ESTUDO DE IMPACTE AMBIENTAL

Projeto de alterações da
Monteiro Ribas - Embalagens Flexíveis, S.A.
(2019-2026)

Documento de resposta ao Pedido de Elementos Adicionais

Monteiro Ribas - Embalagens Flexíveis, S.A.

FF6 Antes

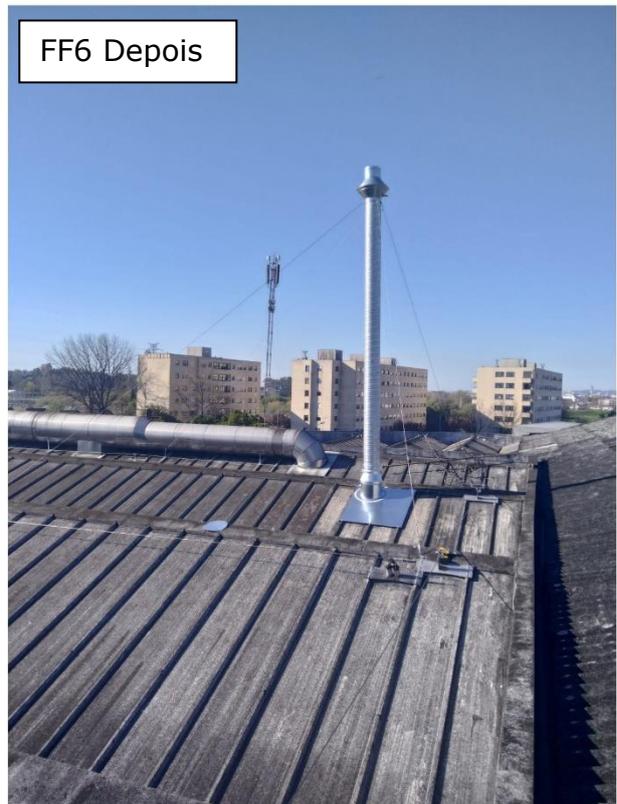
Abaixo fotografia do antes e depois da intervenção a cada uma das fontes fixas.
